Modulo per la presentazione delle osservazioni per i piani/programmi/progetti sottoposti a procedimenti di valutazione ambientale di competenza statale

ID: 10743 - Verifica di Assoggettabilità a VIA (PNIEC-PNRR) - "Lavori per la realizzazione della Variante alla S.S. 65 "della" Futa da parte di soggetto privato ai sensi dell'art.20 D.Lgs. 50/2016. Valorizzazione della villa medicea di "Cafaggiolo". Progetto Definitivo".

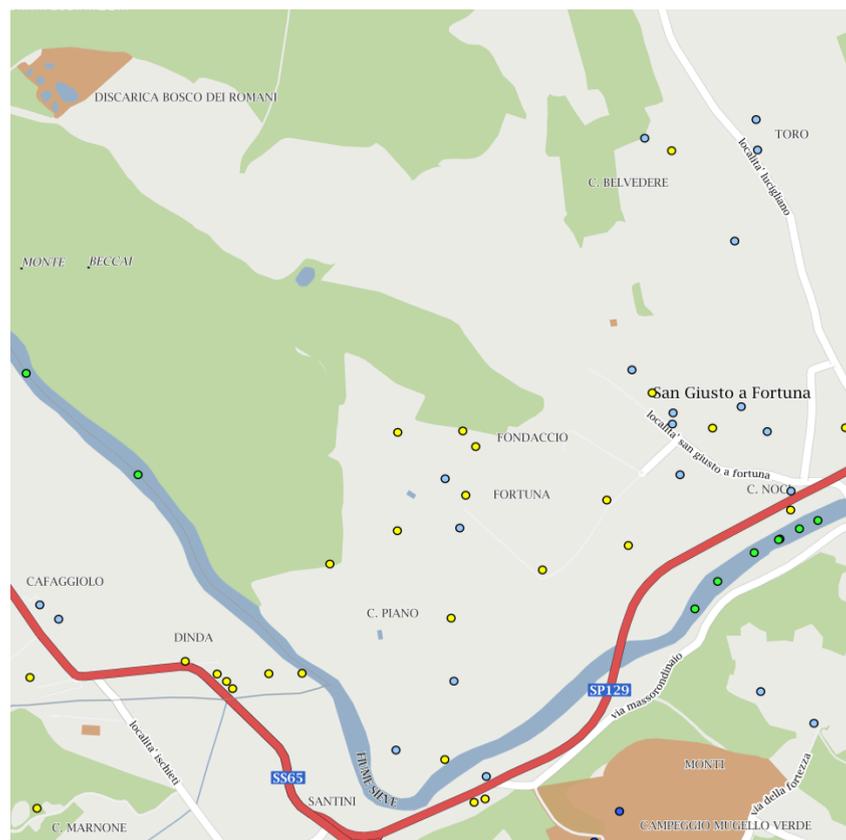
2- Nel progetto attuale l'intersezione della variante alla S.S. 65 con l'attuale viabilità che conduce al nucleo abitato di San Giusto "alto", viene realizzata in sottovia stradale (denominato opera 7) avente 25 m di sviluppo lineare sottostrada (dove scende ad una profondità di circa 6 metri sotto il piano di campagna), per complessivi 300 metri di tratta. L'opera prevede una vasca di raccolta delle acque con relativa pompa di rilancio ed un sistema visivo (luci) di allarme in caso di allagamento del sottopasso; ricordiamo che nella loro quota più bassa, i 300 metri di strada, nella piana alluvionale del Fiume Sieve, si troveranno a circa 6 metri sotto il piano di campagna.

Si fa presente che in caso di allagamento del sottopasso, gli abitanti di San Giusto a Fortuna "alto" saranno impossibilitati a raggiungere o a lasciare le proprie abitazioni, in quanto la strada rappresenta l'unica modalità di accesso, non essendoci viabilità alternative. Pertanto gli abitanti rimarranno anche isolati ed impossibilitati ad allontanarsi o a ricevere aiuto in caso di emergenza.

Si prospetta quindi un'ulteriore condizione peggiorativa, considerando il costante aumento della frequenza di eventi meteorici intensi.

Inoltre dalla documentazione non si evince chi si farà carico della gestione del sottopasso e della sua manutenzione, compresa la costante verifica del corretto funzionamento della pompa di drenaggio delle acque stradali e dei sistemi di allarme.

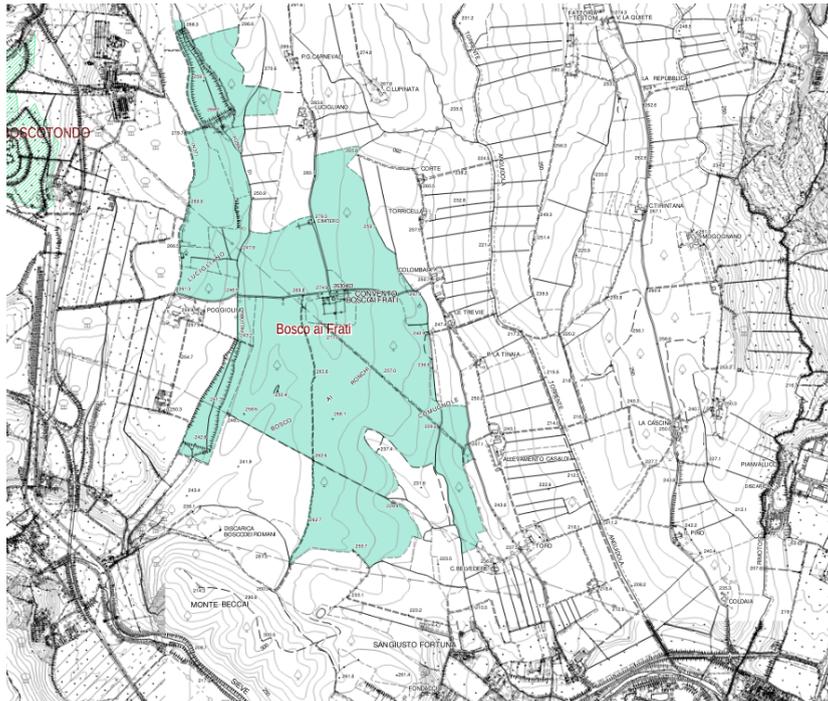
Il tracciato attraversa l'Azienda Faunistico Venatoria Schifanoia (rappresentata in viola nell'immagine sottostante).

Si tratta di un'area per sua natura interessata dalla presenza, oltre che di piccola selvaggina, di una popolazione ad alta densità di ungulati (caprioli, daini e cinghiali). Una disponibilità così alta di fonti trofiche ha portato ad una diffusa presenza di predatori, come poiane e lupi, ma anche altre meno comuni, come il gufo reale (da osservazione diretta di alcuni anni fa). In particolare l'area coltivata che da San Giusto sale verso la discarica di Bosco dei Romani, con una conformazione ad anfiteatro, rappresenta un sito ottimale di caccia per i rapaci, sia per la visibilità che per lo sviluppo di termiche.

Riteniamo quindi sia da valutare più approfonditamente la previsione nel progetto di soli due attraversamenti per la fauna, nonché l'impatto dell'opera sulle particolari emergenze faunistiche presenti.

Inoltre l'elevata densità di grandi ungulati che possono facilmente superare eventuali barriere messe a delimitazione della strada, rappresenta un potenziale pericolo per la circolazione.
